質 問 回 答 書

工事番号	22-A01E
工事名	平成21年度(繰越) 松山小学校校舎・屋内運動場増改築工事及び多目的ホール等増改築工事
工事場所	京都府船井郡京丹波町橋爪地内

原寸紙サイズ：A2	京丹波町		決 裁 欄	町長	副町長	参事	主管課長	検算	設計	工事名	図番
	設計番号	平成 22 年 3 月									椋山小学校校舎・屋内運動場増改築工事 及び多目的ホール等増築工事
										<体育館棟> 展開図2	縮尺 1/100

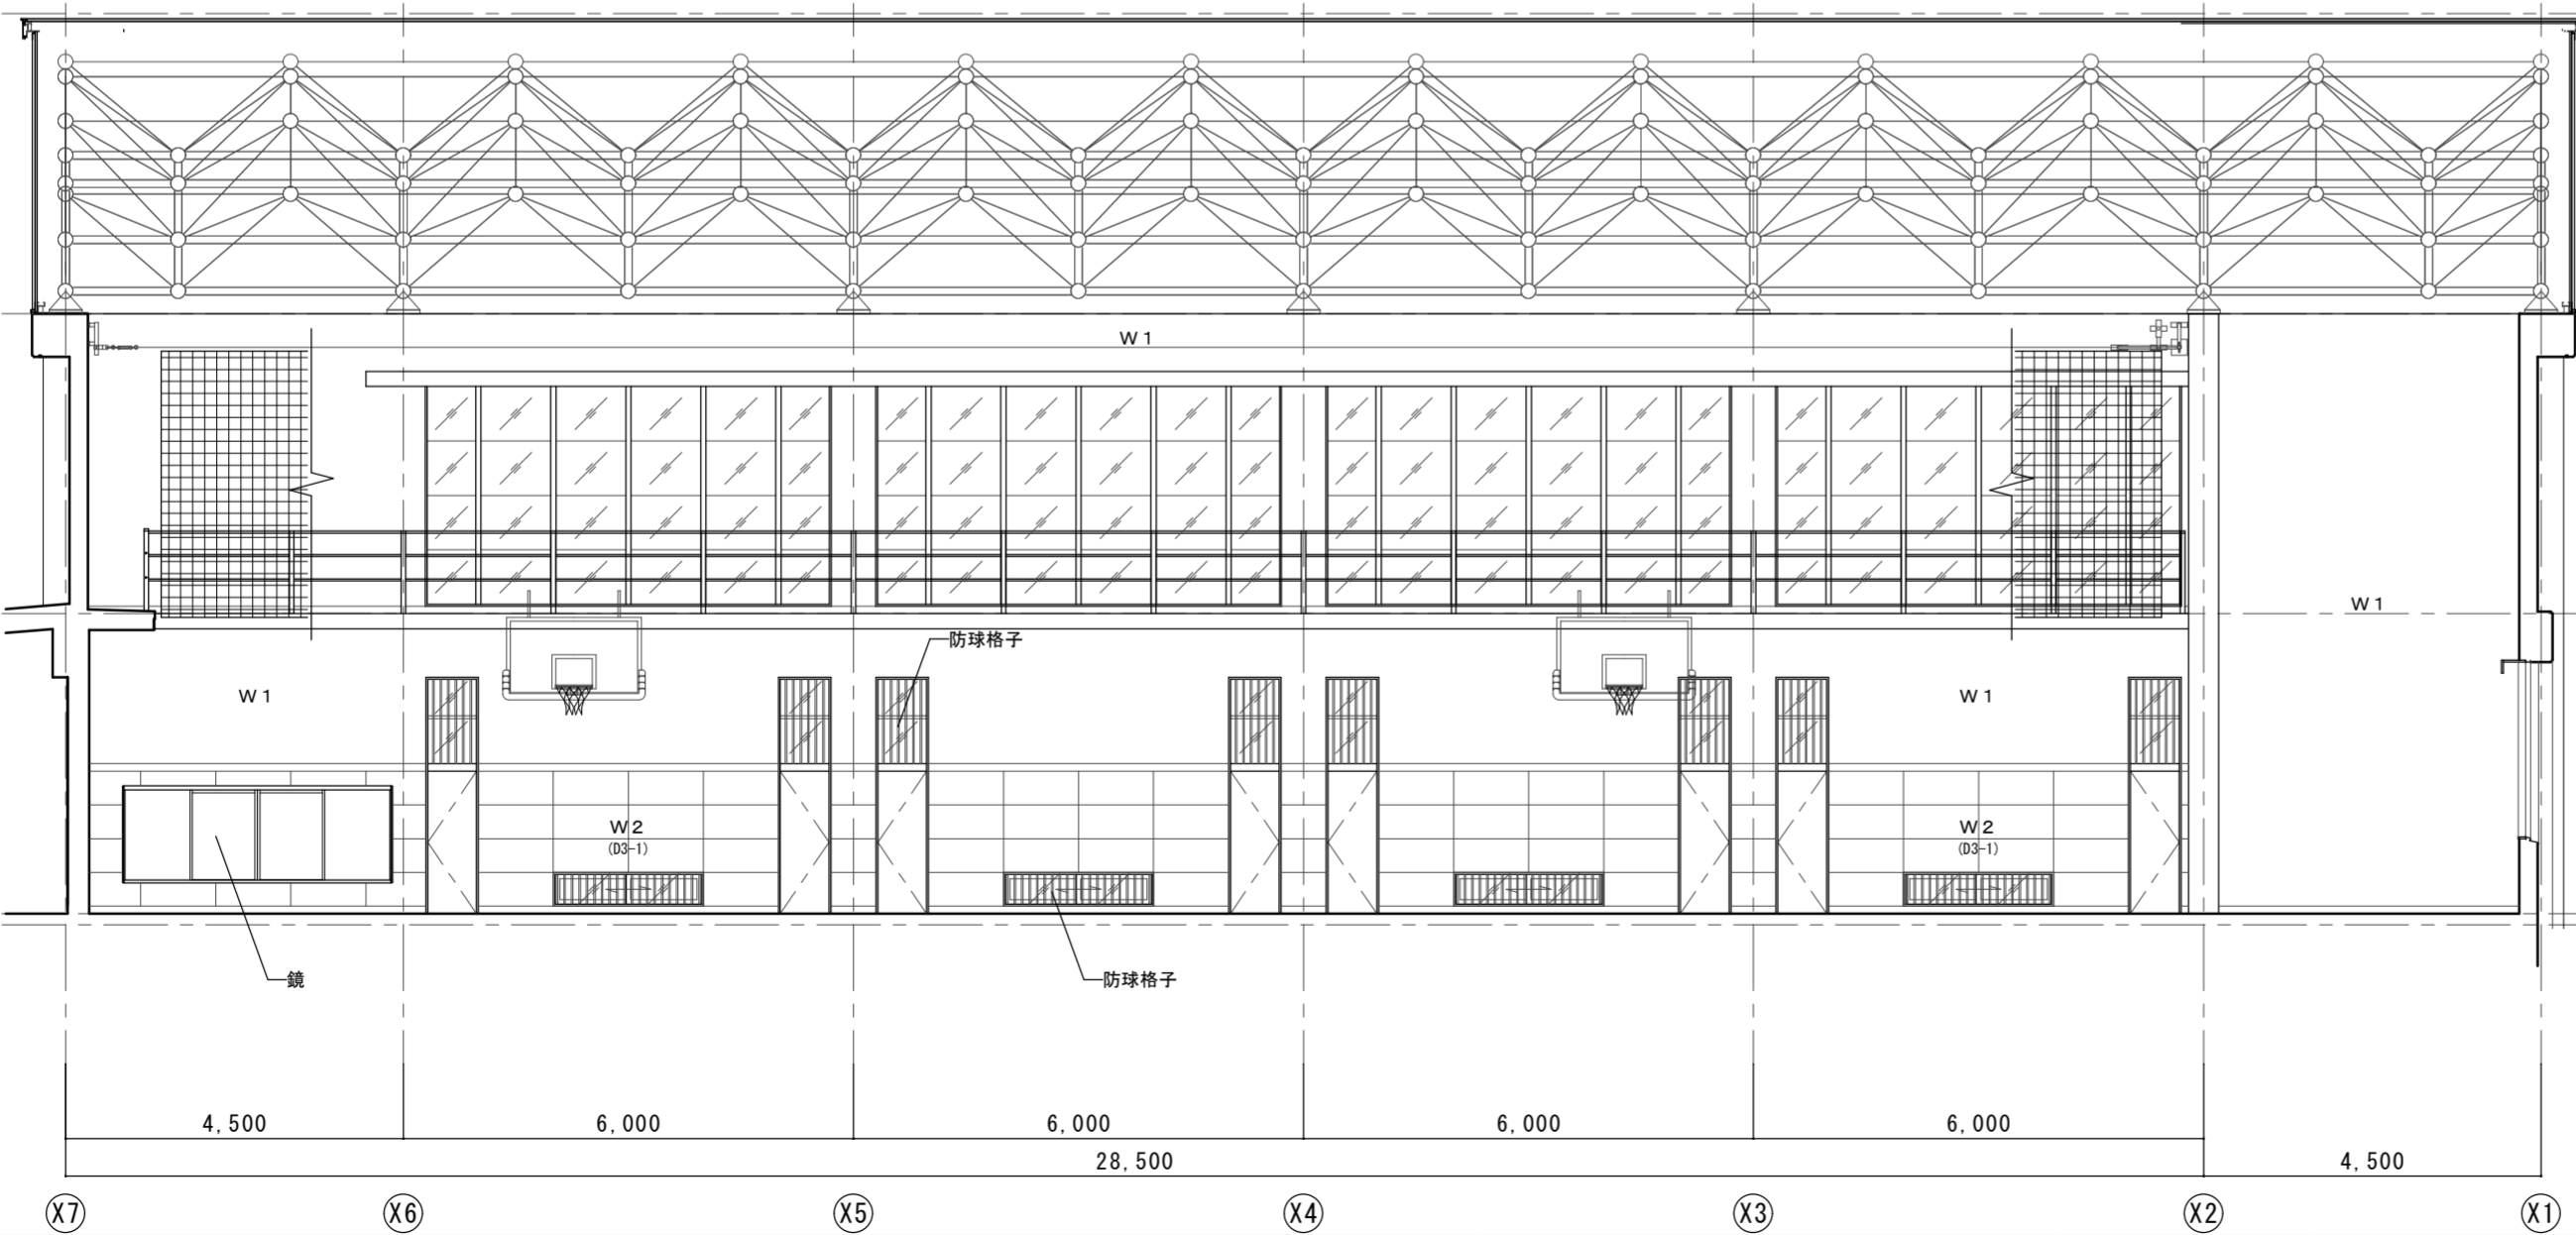
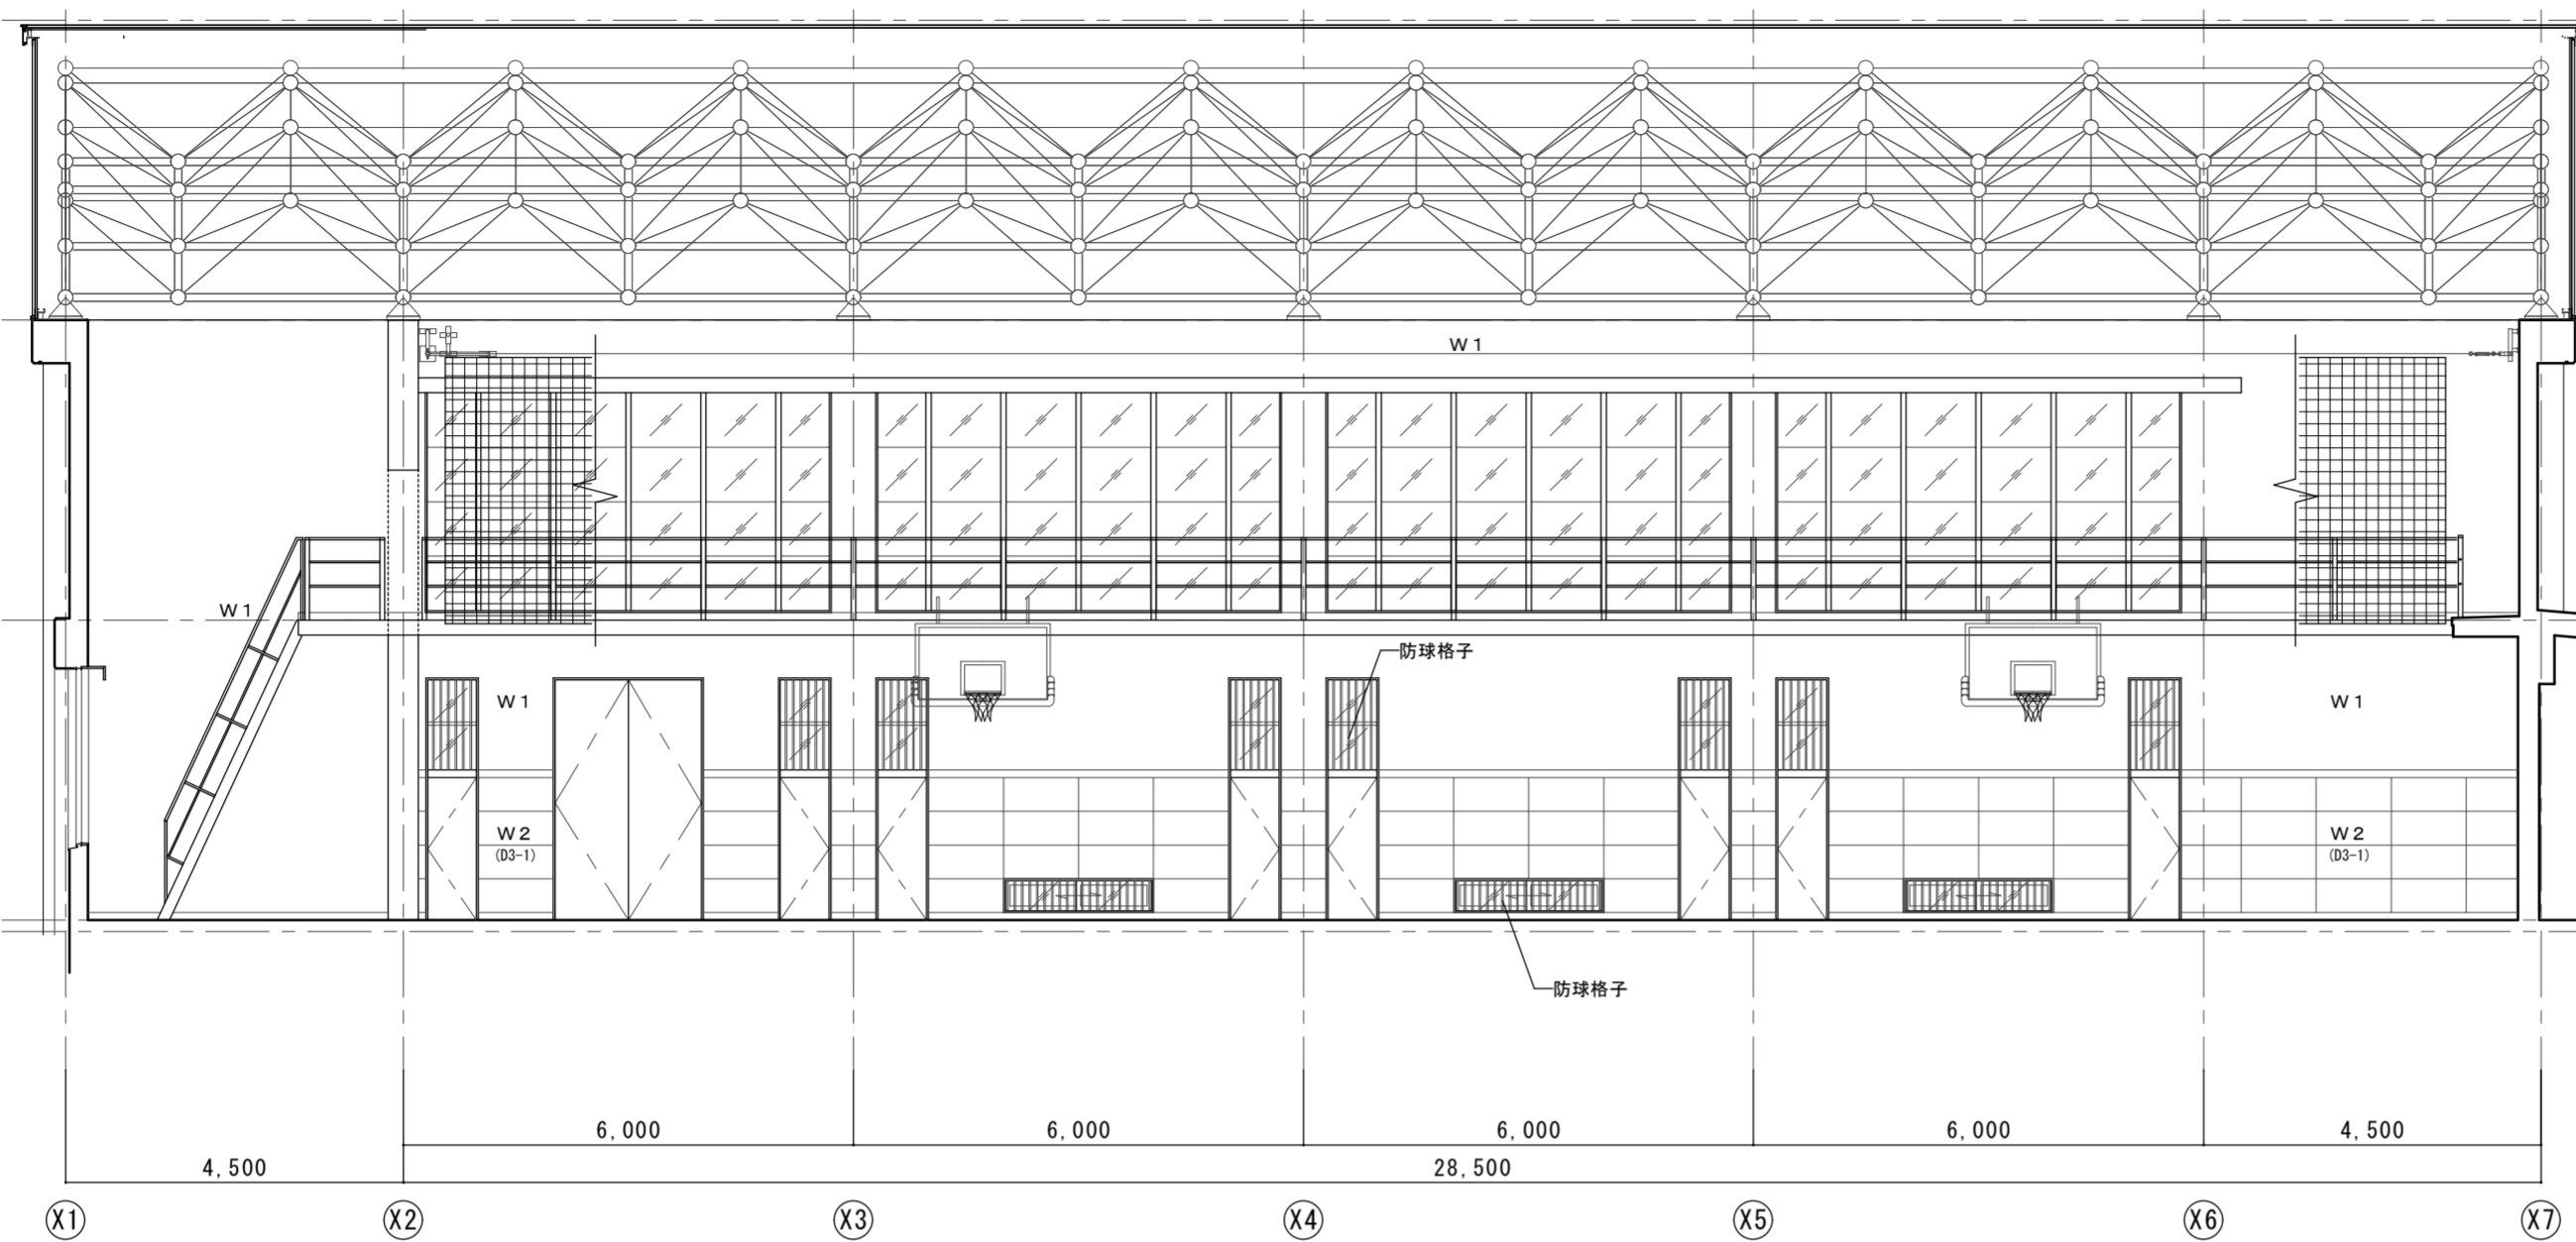
No	質問箇所	質問内容	回答
19	A 108	玄関・ホールの巾木:「外壁A仕上」とは何を示しますか。	施工では玄関:RC打ち放し仕上 ホール:ソフト巾木 H=100とし、変更の対象にしますが、本工事費算出の際は図面のとおりにしてください。
20	A 105 A 121	特記仕様では300角・塩化ビニル系となっていますが、平面詳細図では150角で記載されています。参考内訳書等に仕様等の記載がありません。	300角を加工して150としてください。
21	A 121	消火ポンプ室にピットに至るマンホール等が無いようですが、マンホール等が必要でしょうか。(仕様をご指示下さい。)	施工時にはマンホール蓋を設置し、変更の対象にしますが、本工事費算出の際は図面のとおりにしてください。

原寸紙サイズ：A2	京丹波町		決裁欄	町長	副町長	参事	主管課長	検算	設計	工事名	図番
	設計番号	平成 22 年 3 月									
										<解体> 撤去図	縮尺 1/500

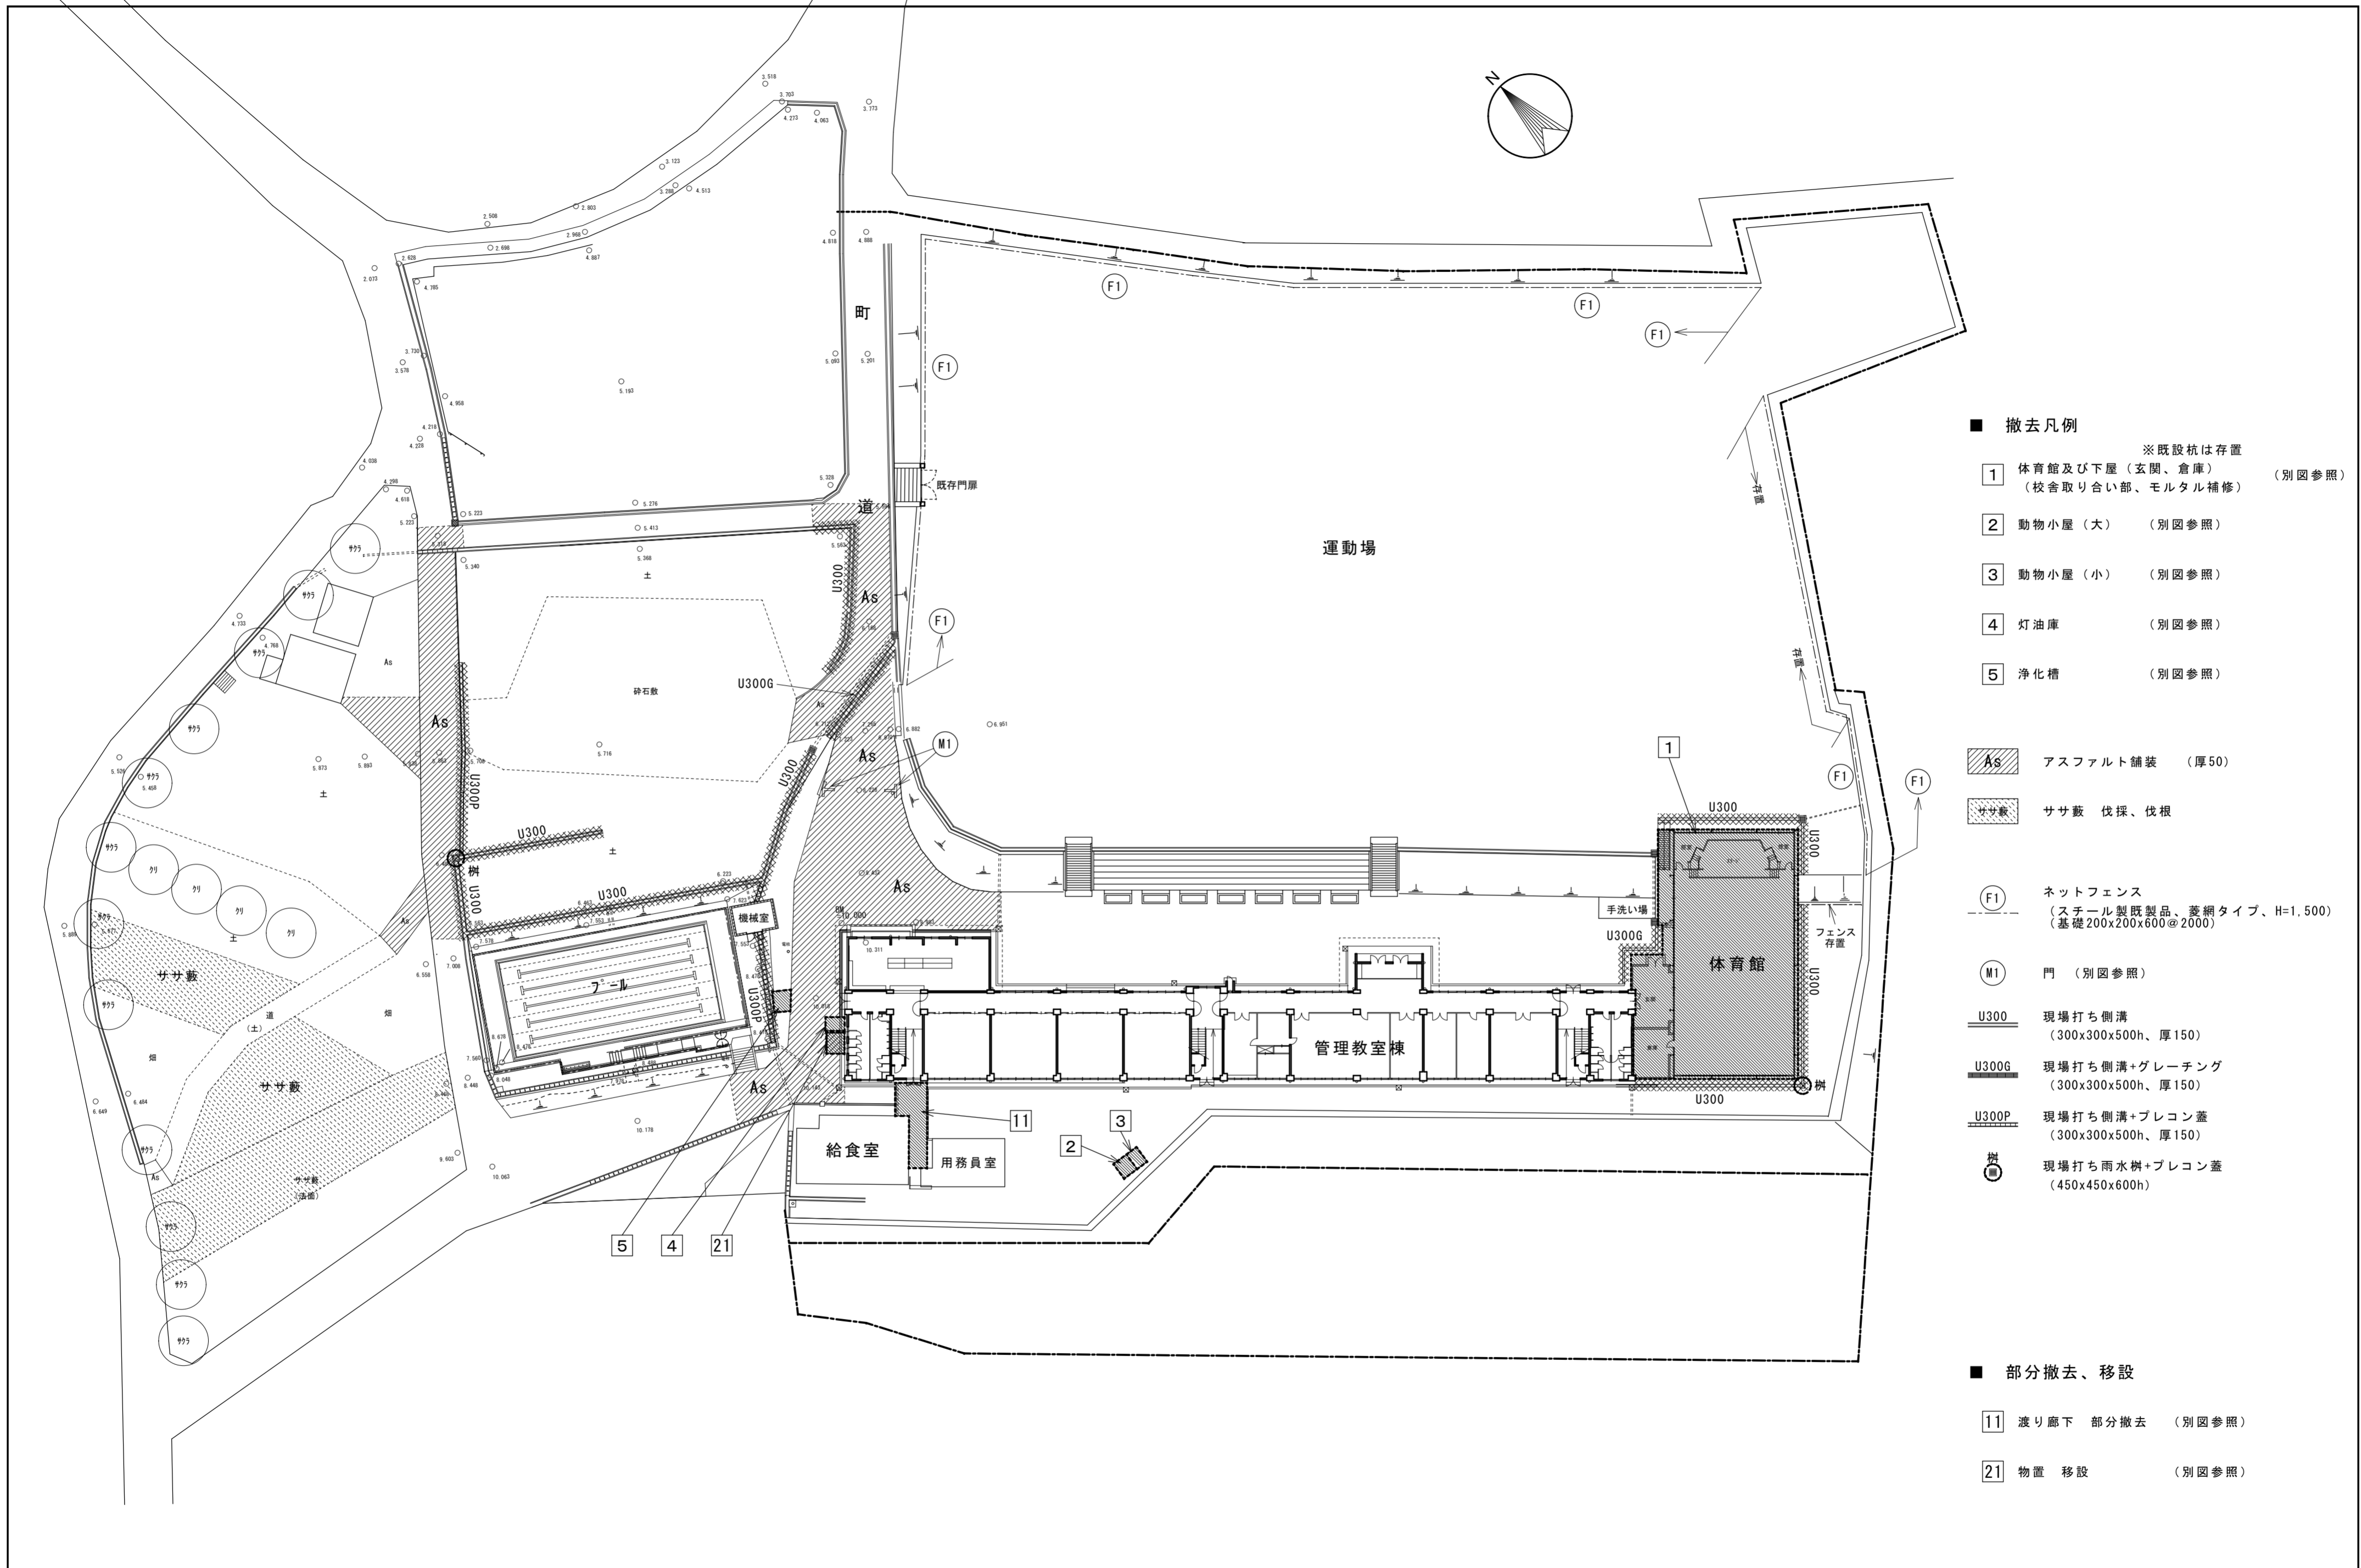
No	質問箇所	質問内容	回 答
1		基礎杭の撤去は必要でしょうか。	不要です。
2		屋内運動場建築場所に、NTTの引込柱及び引込線が入っています、移設撤去は発注者側で行って頂けるのでしょうか、ご指示下さい。	発注者にて撤去を行います。
3		屋内運動場 建築場所にコンパネで囲われた物と1.8m角程度の基礎がありますが、何でしょうか、後の処置をご指示下さい。	使用しない井戸がありますので、栗石50cmを埋戻し、その上に砕石50cmを入れ、その上を流用土で埋戻してください。
4		EV棟増築工事は別発注工事と考えるのでしょうか。	EV棟を設置することに伴い、耐震診断を行っております。耐震診断の結果を待って発注をする予定をしておりますが、現在の工事費の中には含まれておりません。
5	A 264	EV棟取り合いEXP.Jの施工は別途工事と考えてよろしいですか。	4と同じく工事費の中には含まれておりません。
6	A 225	仕上表によると2・3F廊下の仕上げはOAフロアまでですか。	OA用フローアの上構造用合板15t捨て貼りをを行い、この上にフローリング貼りとしてください。
7	数量 P61 A 503	整地2(畑土敷き均し)は購入土ですか。	貴見のとおりです。
8	数量 P101 A 411 A 405	参考内訳書P.101天井ロックウール化粧吸音板【凸凹t=12】ですが、A-411図C1は【t=12(平板)】。A-405図も【フラット】となっています。図面を正としてよろしいですか。	施工時には全てフラット型とし、変更の対象にしますが、本工事費算出の際は参考数量書のとおりとしてください。
